改善箇所説明図

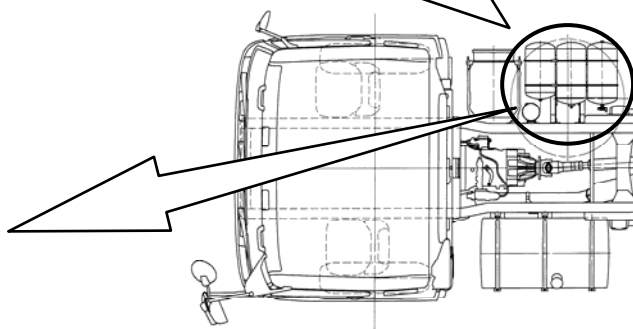
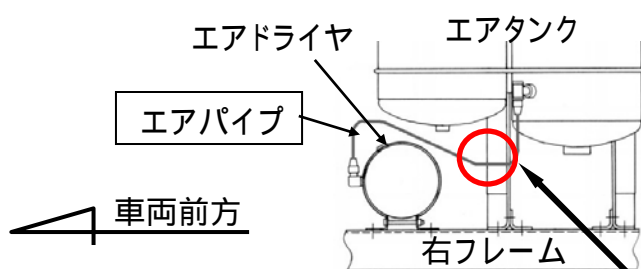
基準不適合箇所

ブレーキ用エアパイプの取り回しが不適切なため、悪路等の走行による大きな振動を受けると、当該パイプに高応力が発生するものがある。そのため、そのままの状態で使用が続けると、当該パイプに亀裂が発生してエアが漏れ、最悪の場合、亀裂が拡大し、制動力が低下するおそれがある。

改善の内容

全車両、当該エアパイプを点検し、対策品が未装着の車両については、エアパイプを対策品と交換する。
